工事定期監査及び出資団体工事監査結果報告

〔 行財政局，産業振興局，建設局，
都市計画総局，(財)神戸市都市整備公社 〕

地方自治法第199条第4項及び7項の規定に基づき実施した平成19年度第2期工事定期監査及び出資団体工事監査について、同条第9項の規定によりその結果に関する報告を次のとおり決定した。

屋外渡り廊下

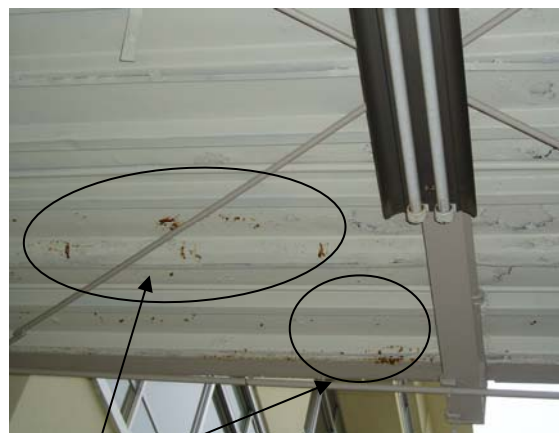
北棟と南棟をつなぐ屋外渡り廊下については、耐震上支障がなかったことから、塗装改修工事だけを行っていたが、施工後数ヵ月で塗装面に鉄部の錆びが浮き出ている。これは、上部通路面からの漏水が原因であると考えられるが、施工前の詳細な調査により現況を把握した上で、必要な計画・設計を行うべきであった。

天井面：錆びが浮き出ている

水理実験の様子

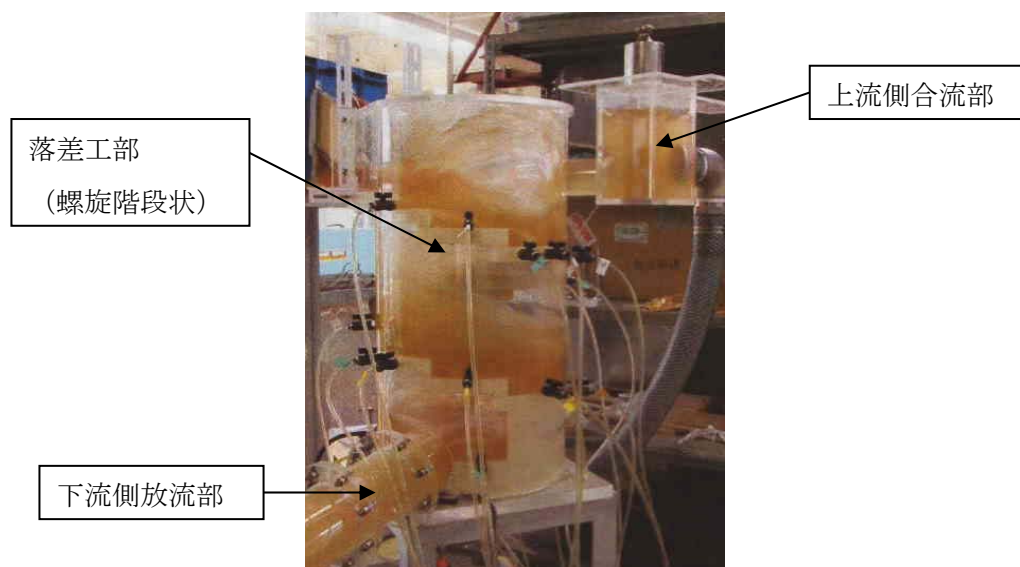
その落差工と放水路の疎通能力を検証するために、水理実験（縮尺模型により水理特性を確認するための実験）を本工事において実施している。本来、水理実験は設計に係わる照査であり、実験の結果によっては設計へのフィードバックが必要な可能性もあり、設計段階で実施し照査結果を反映させた上で工事の発注作業にあたるべきである。

設計段階で水理実験を委託する場合には、実施局の委託契約審査会に付議し審査を受けることになるが、設計委託でなく工事に含めたため付議もされていない。また、本工事のように工事発注後において水理実験を追加変更処理しているが、契約変更理由書にも明記されておらず、契約額の変更要件（2割もしくは、2,000万円）に満たない場合は、請負契約審査会に付議されることもなく、チェックが難しい状況であった。

水理実験の必要性は理解できるが、その実施については、フィードバックへの余裕と透明性をもって対処すべきであった。

概略配線系統図

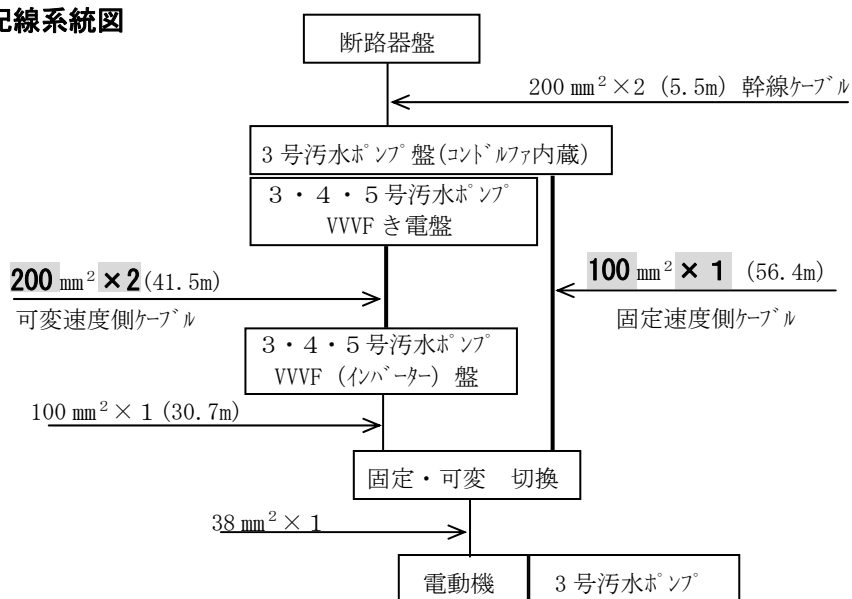
このポンプの可変速度側の回路へ送る高圧ケーブルは固定速度側と同じサイズでよいところを、固定速度側の4倍相当のサイズ（下図の網掛け部）になっていた。

設計図面を十分に確認すべきである。

引き流し工法+中間ケーブル引取り補助工

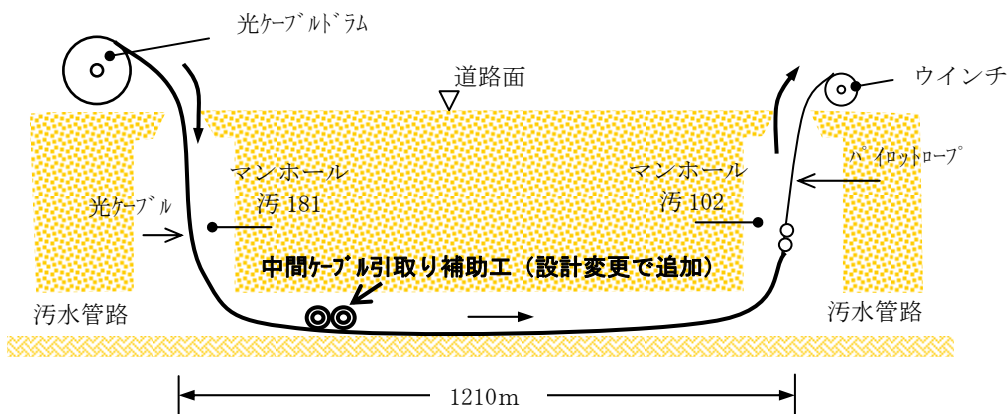
この「中間ケーブル引取り補助工」の施工代価表（以下、「代価表」という。）は「下水道光ファイバークーブル敷設標準積算要領」になかったため、新たに代価表を作成したが、その際日進量（1 日の敷設可能量）の設定が、これと一体の作業となる引き流し工法の日進量と整合が取れていなかったため割高となっていた。

新たに代価表を作成する際は、施工条件を十分検証すべきであった。

暗渠河川の中央付近断面

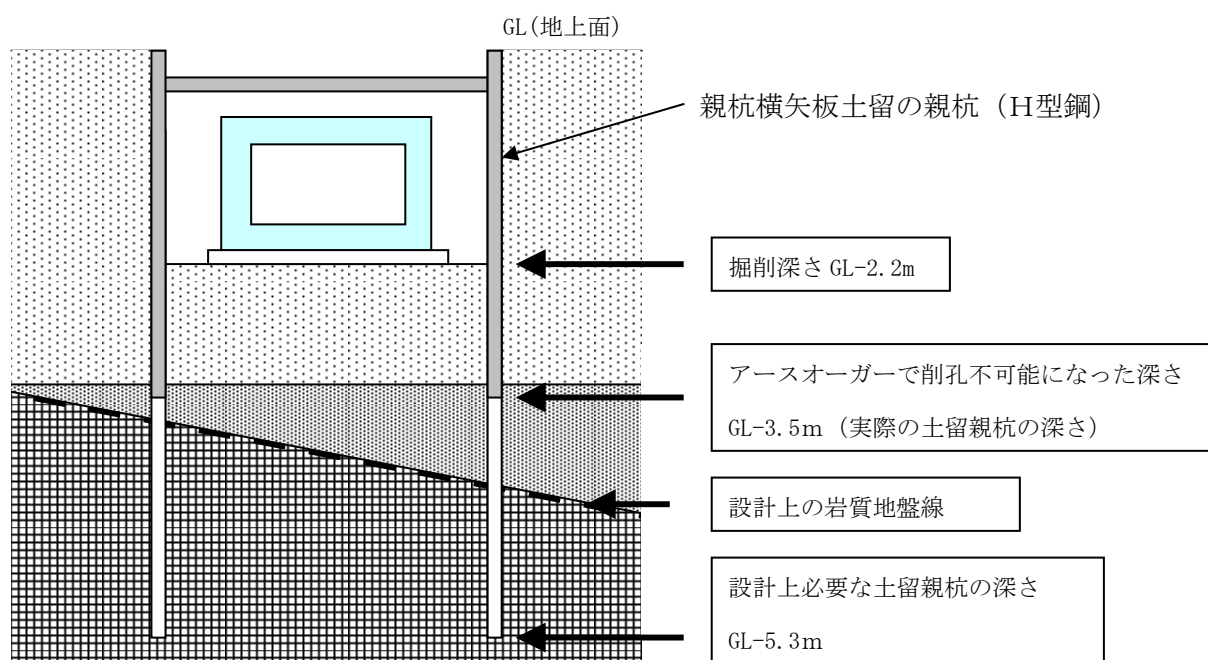
本工事の掘削にあたり、仮設工事として親杭横矢板土留を施工しているが、岩質地盤があるにもかかわらず、アースオーガーによる削孔で岩部への親杭（H型鋼）の必要根入れ長を確保しないままに施工されていたものである。また、土留工について施工計画書の提出も受けていなかった。

幸いにして事故には至っていないが、請負人に対して施工計画書を提出させたうえ、安全性の確認を求め、必要な注意喚起をすべきであった。

東面断面図

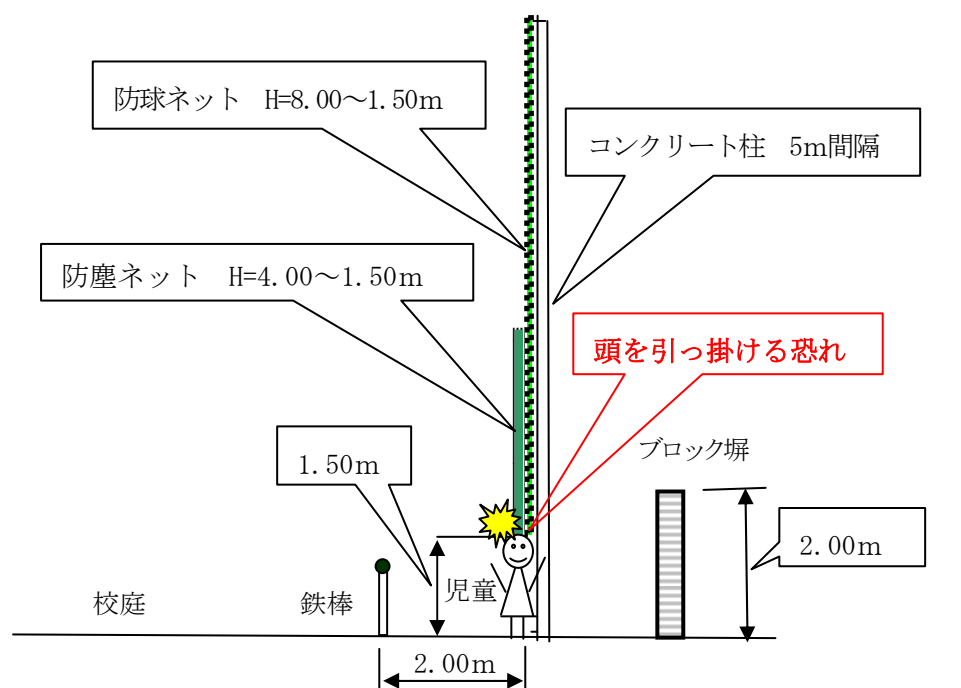
当該箇所の配置高さは一般的なものではあるが、防球ネットと塀の間には行き来できるスペースが存在し、鉄棒も至近距離に設置している。

このため、高学年の身長の高い児童が、頭や顔をこのネットで引っかける等の事故を起こす可能性がある。

事故が生じる前に何らかの安全対策を施すことが望ましい。

地中障害物探査工（アースオーガー削孔）

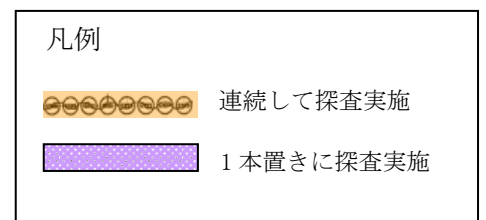
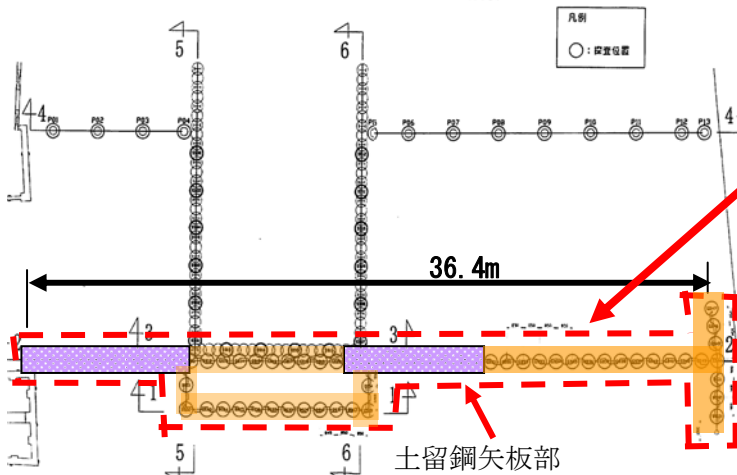
しかし、土留鋼矢板施工箇所の大部分で障害物探査を実施しているため、探査箇所数が多くなっている。

障害物探査を施工範囲の中で抽出的に実施しても、障害物撤去工の必要性は判断でき、また、障害物撤去工の径（φ1500mm）と土留め鋼矢板のピッチ、探査削孔径（φ650mm）ならびに撤去手順に留意すれば、探査箇所を低減することも可能であったと考えられる。

今回の地中障害物探査の箇所数が適切であったかどうかについて、工事施工条件を含めて整理し、今後の類似下水工事に活かされることを要望する。
